Norges vassdrags- og energidirektorat
Postboks 5091, Majorstua
0301 Oslo
Att: Tord Solvang

Dato: 25.10.2024
Vår ref: AEAL- 1509437

Hafslund Krafts kommentarer til innkomne høringsuttalelser vedrørende konsesjonssøknad for Sarp 2 kraftverk

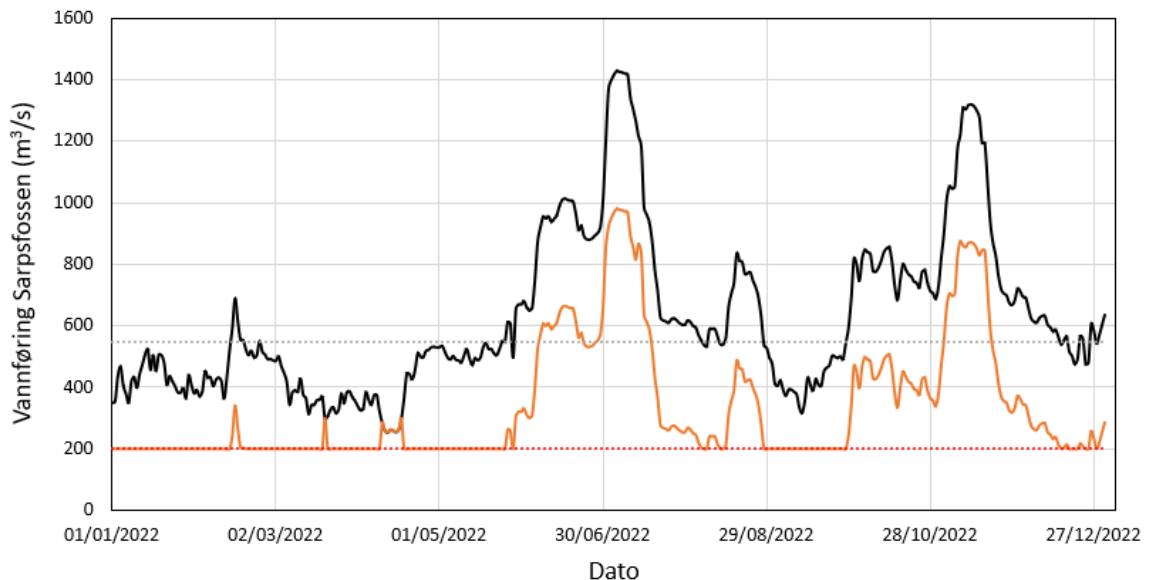
Problemstillingen som kommer frem i notatet til NIVA burde vært belyst og beskrevet i konsekvensutredningen. I KU har Norconsult tatt opp tematikken rundt hydromorfologiske endringer og reduksjon av vanddekt areal på minstevannføringsstrekningen, men ikke nevnt at mindre vann vil kunne føre til mindre fortykning av industriutslipp. Det ble tatt utgangspunkt i at utslippspunktet til Borregaard lå lengre nedstrøms. Det er et poeng at fortykning av utslippene potensielt vil kunne ha betydning for vannkvaliteten og økologisk tilstand på strekningen. Det understrekes at vannføring nedenfor planlagt utløp til Sarp 2 kraftverk ikke vil forandres sammenlignet med dagens situasjon. Selv om tematikken som

Påvirkning på minstevannføringsstrekningen er illustrert i figuren under. Den svarte linjen er vannføringsdata fra 2022 og den oransje linjen viser vannføring dersom Sarp 2 hadde vært i drift. Sarp 2 kraftverk vil bli kjørt først når vannføring overskrider ca. 300 m³/s, siden aggregatet trenger minst 100 m³/s for å driftes, i tillegg til 200 m³/s i minstevannføring. Mellom ca. 300 m³/s og 550 m³/s, vil Sarp 2 ta alt vann som overstiger minstevannføring (200 m³/s, den røde stiplede linjen). Over 550 m³/s (den grå stiplede linjen) vil vannføring på strekningen øke proporsjonalt med vannføringen i Glomma.

Man kan se av figuren at det vil være lengre perioder med lavere vannføring enn situasjonen i dag, særlig i vintersesongen, dersom Sarp 2 kraftverk realiseres. Om vinteren er det ikke vekstsesong og dermed liten sannsynlighet for økt fremvekst av heterotrof begroing. I vekstsesongen (sommer-høst) er det flere dager med vannføring over 200 m³/s, men perioder med lav vannføring kan forekomme og føre til økt dekningsgrad. 2022 betegnes som et tørt år og illustrasjonen gir dermed et konservativt bilde over forventet antall dager med minstevannføring.

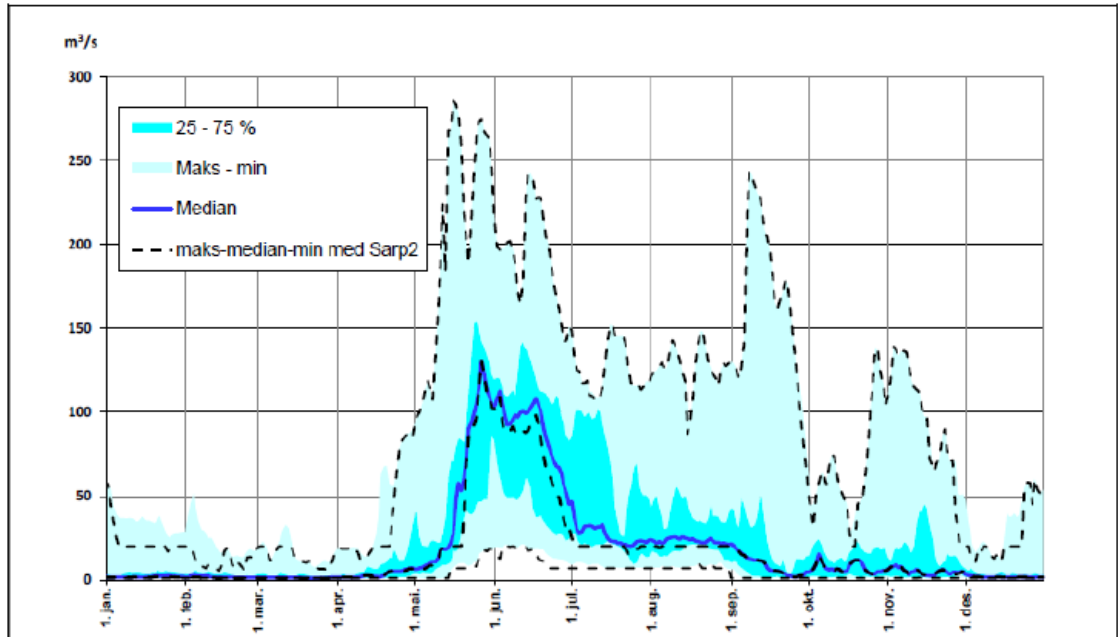
Flere av uttalelsene er negative til at det er beregnet en 9 % reduksjon i middelvannføring i Ågårdselva.

NGOFA skriver bl.a. at «Slik det er lagt frem fra Hafslund ECO, vil økt vannmengde til Sarpsfossen (grunnet økt slukeevne fra Sarp 2) medføre mindre vann til Ågårdselva i lengre perioder-spesielt i sommerhalvåret (refererer KU. Side 4). Dette vil føre til økt statisk vannføring, dårligere oppgang av fisk (trenger lokkflommer), begroing og sedimentering».

En reduksjon i middelvannføring vil ikke være en jevnt fordelt reduksjon i vannføring gjennom året. Endringen vil være mest merkbare på vannføringer mellom 20 m³/s og 50 m³/s. Som det vises i varighetskurven under, vil det for eksempel ikke være noen reduksjon ved lave vannføringer, som er mest kritiske for økologien i elva. Endringen vil heller ikke være merkbar ved store flommer.

Plan med eiendomsgrenser som viser avløpstunnel ved kryssing av eiendom 1047/164

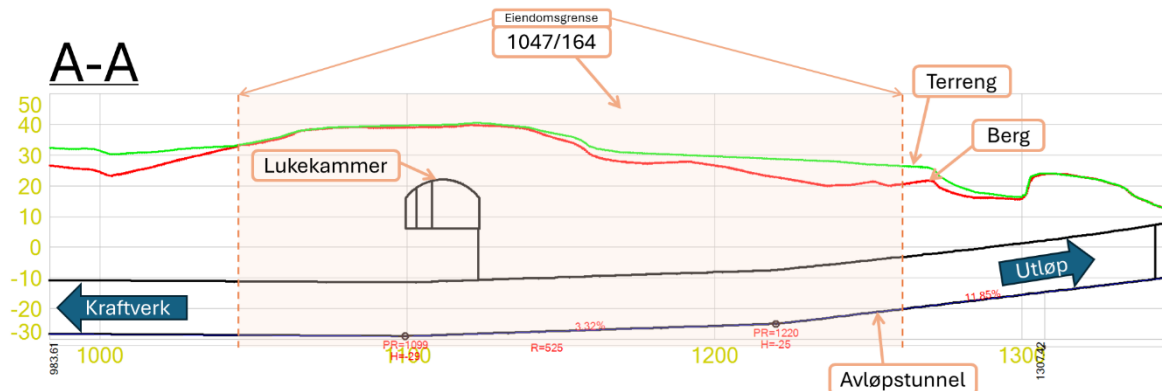
Glomma Papp beskriver i sin høringsuttalelse at bedriften har planer om å bygge på eiendom gnr./bnr. 1047/164 og at den planlagte bebyggelsen vil ligge på ca. kote +19.

Tegningen under viser plan og lengdesnitt av avløpstunnelen for Sarp 2 som er planlagt i grunnen under Glomma Papp sin eiendom. Som tegningen viser har avløpstunnelen tilstrekkelig overdekning til kote +19. Hvorvidt planlagt lukekammer med adkomsttunnel kommer i konflikt med Glomma Papp sine utbyggingsplaner, avhenger av om Glomma Papp vil sprengne seg ned til kote +19 også i den åsryggen som ligger helt øst på eiendommen. Terrenget i dette området ligger i dag på ca. kote +40.

Vi har i oktober 2024 spurt Glomma Papp om en mer detaljert beskrivelse av de planene som foreligger for eiendom 1047/164. Vi fikk til svar at Glomma Papp på nåværende tidspunkt ikke har ytterligere informasjon utover det som er beskrevet i høringsuttalelsen. Dersom det viser seg at lukekammeret ikke kan etableres som foreslått vil det eventuelt være mulig å se på andre løsninger for lukekammer/stengeorgan.

Tverrsnitt som viser avstander fra berganlegg til eiendom ved Statsminister Torps vei 5

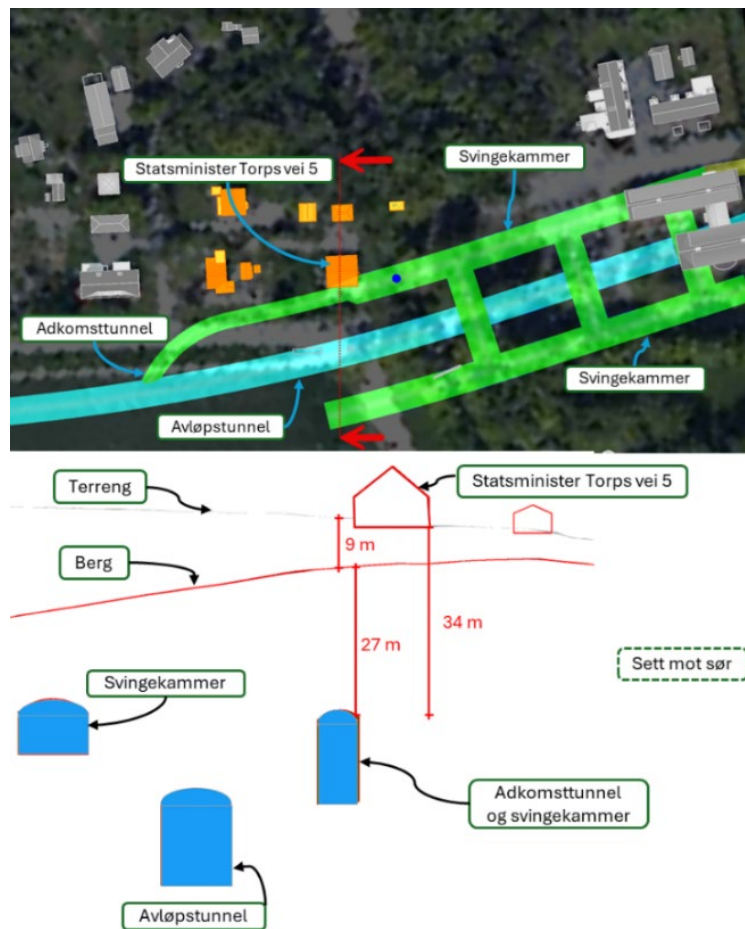
Det uttrykkes bekymring for at trær som hule eiker ikke vil overleve som følge av anleggsarbeidene og at trær i området vil kunne falle ned over garasje og parkerte biler. Det vil ikke bli noen fysiske inngrep i dagen som vil komme i konflikt med hule eiker eller andre trær i området ved de aktuelle eiendommene høringsuttalelsene er bekymret for. Det forventes ingen skader som beskrevet, verken i anleggsfasen eller driftsfasen. Det vil kunne bli behov for noe flere grunnundersøkelser i det aktuelle området, men disse vil fortrinnsvis planlegges innenfor Hafslunds egen eiendom.

Alle berganlegg er prosjektert av erfarne ingeniørgeloger. Både med tanke på bebyggelse i nærområdet og byggbarheten av berganlegget er det ønskelig med god avstand (overdekning) fra tunneltak og opp til bergoverflaten. Dette er ivare tatt med hensyn til

geometri og plassering av tunnel og svingekammer. Figuren over viser et tverrsnitt ved Statsminister Torps veg 5. Den røde linjen på snittet viser bergflaten. Vi understreker at anlegget ikke er ferdig detaljprosjektert slik at det vil kunne forekomme endringer.
